**Observation d'Eau & Rivières de Bretagne sur le projet  
d'enregistrement d'une installation de méthanisation par la SAS  
METHADIFF à Iffendic (35750) pour la consultation publique du 18  
janvier au 17 février 2021**

A Rennes, le mercredi 17 février 2021

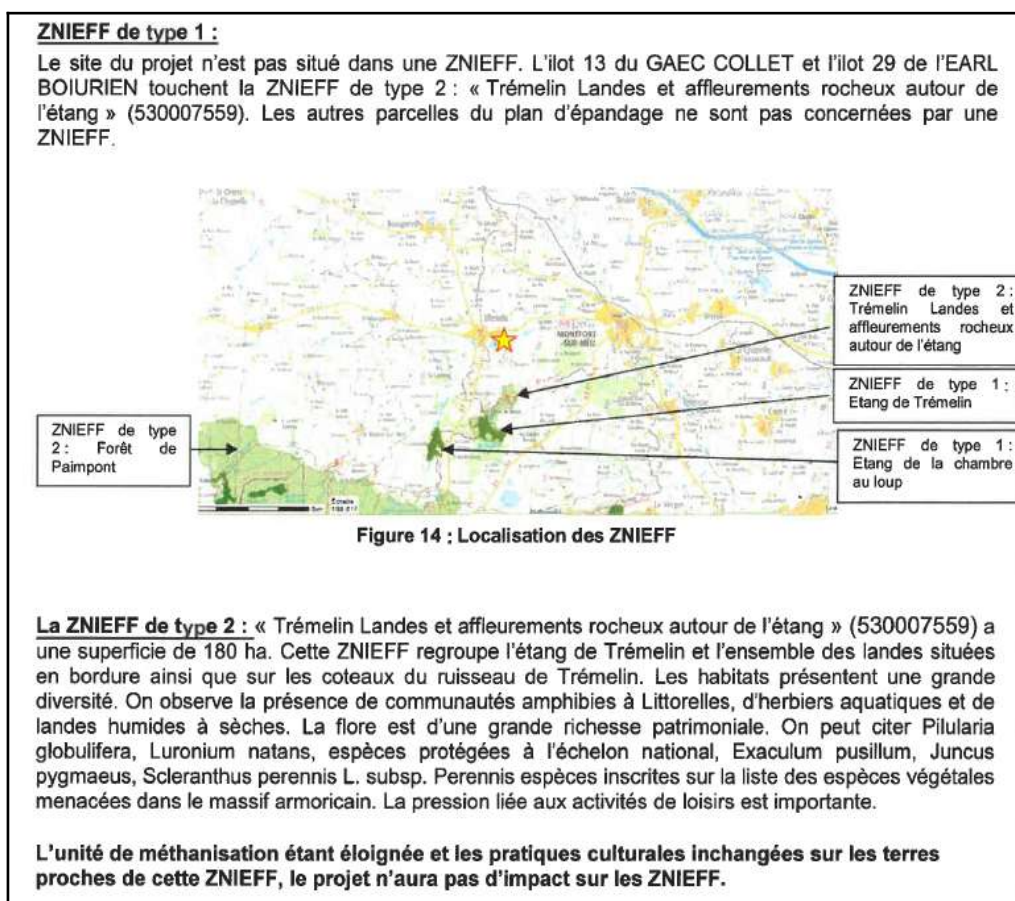
S'agissant de la zone répertoriée par la législation nationale, deux parcelles du plan d'épandage « touchent une ZNIEFF ». (voir ci-dessous extrait de la page 138 du dossier).

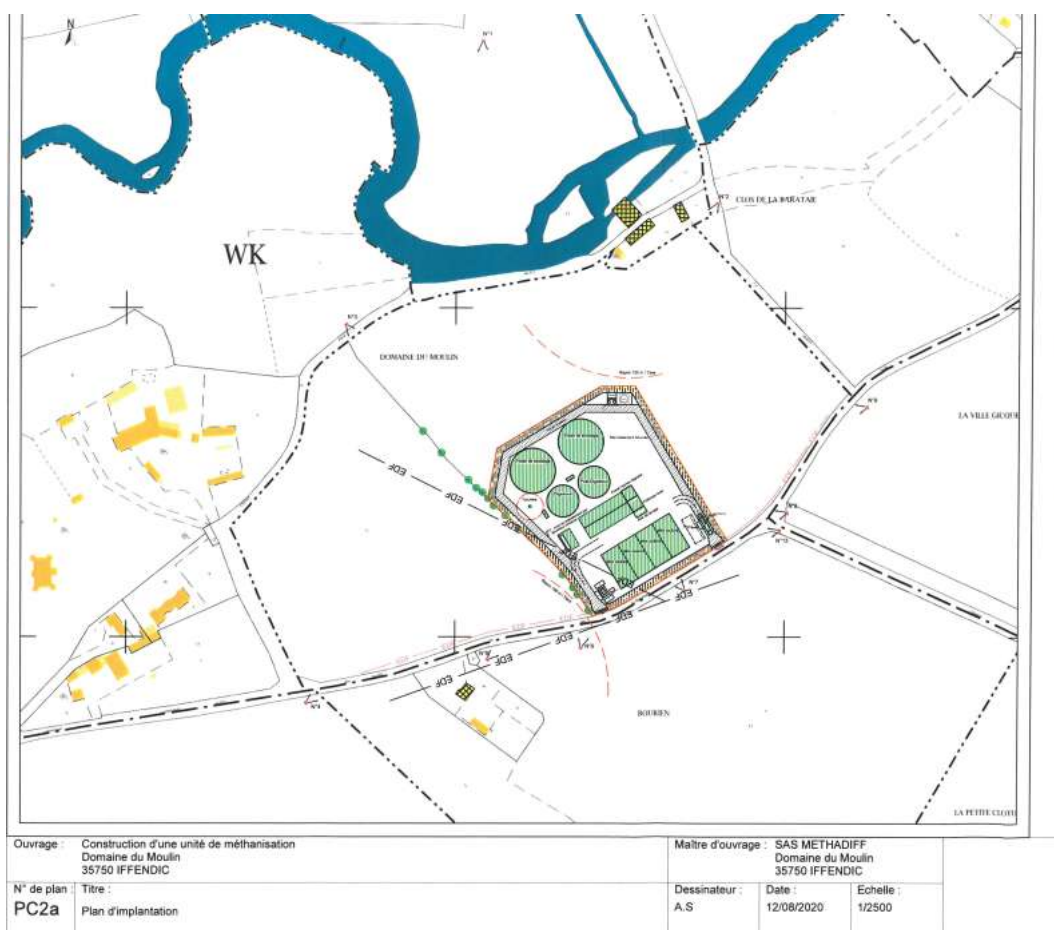
Une cellule de stockage sera dédiée spécifiquement au fumier bovin et sera dimensionnée pour stocker environ 450 tonnes de fumier (soit la quantité apportée sur le site en 3 semaines en période hivernale). Une préfosse de réception de 324 m<sup>3</sup> sera construite pour accueillir les lisiers bovins et porcins.

Soit, pour un volume de lisiers de plus de 17300m<sup>3</sup> seulement 324 m<sup>3</sup> de capacité de stockage. Ce qui correspond à **moins d'1 semaine de capacité de stockage** (et pour plus les 6200 tonnes de fumier environ 3 semaines).

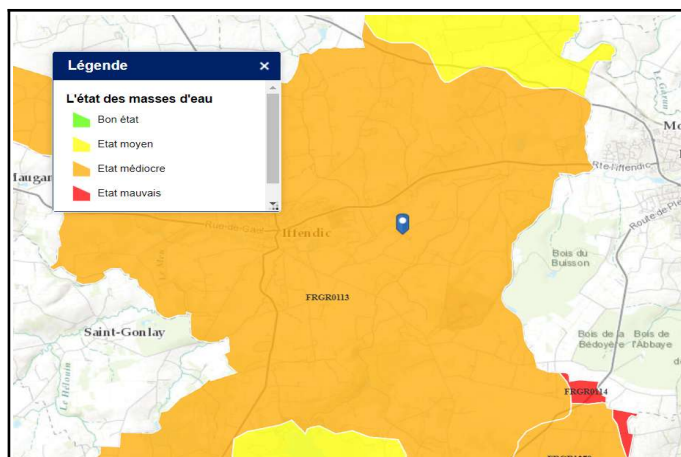
Mais à la lecture du plan de masse (page 62 du dossier, voir ci-dessous) ; il apparaît clairement que le projet est situé en proximité immédiate du cours d'eau du Meu. Il semble en effet que la distance soit en réalité inférieure à 100 mètres (ce qui est également visible sur Géoportail).

**Il est donc d'autant plus grave de ne pas disposer de données topologiques. Cela empêche toute évaluation correcte des risques et fait peser un risque de pollution du cours d'eau bien trop élevé.**

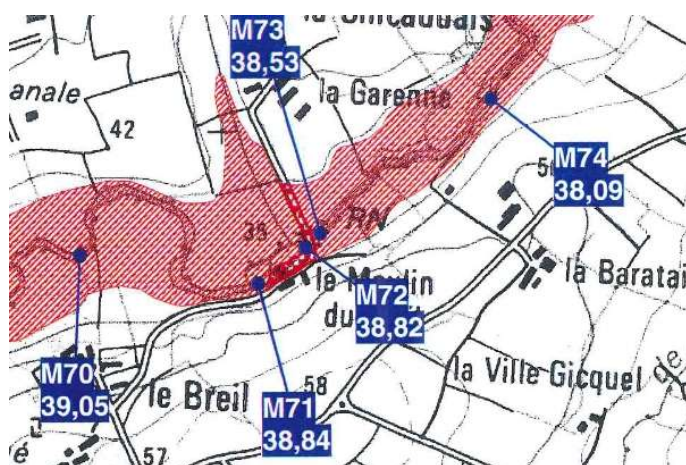
Une vigilance particulière aurait pourtant dû être mise en œuvre en raison de la qualité médiocre de la masse d'eau du Meu (voir données du SAGE Vilaine ci-dessous - Source : extrait du site Mon Territoire EPTB Vilaine).
